Piano Generale del Traffico Urbano della Città di Lanciano Aggiornamento

Allegato I

*Controdeduzioni alle osservazioni
presentate al PGTU a supporto
dell'approvazione da parte del
Consiglio Comunale*

marzo 2014 - Rev.01

Figura 2: Ipotesi progettuale finanziata dalla Regione Abruzzo

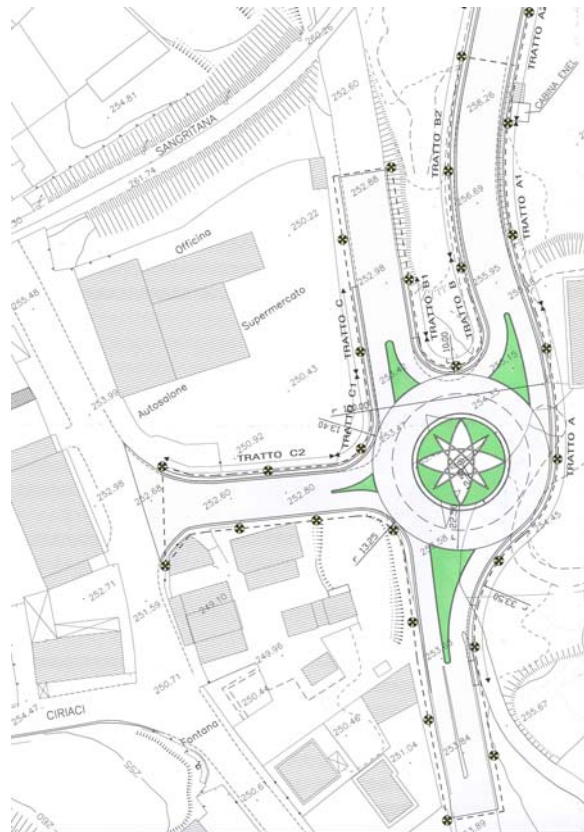
nelle fasi iniziali di stesura del piano, aveva ottenuto finanziamenti dalla Regione Abruzzo per la realizzazione di una rotatoria il cui schema planimetrico non risultava allineato alle previsioni del PRG.

In particolare la rotatoria compatta è stata ipotizzata con un diametro esterno di 45 metri e un anello rotatorio di due corsie largo 10 metri. Gli approcci sono tutti organizzati con una corsia in ingresso e non sono previste corsie dedicate per alcuna manovra.
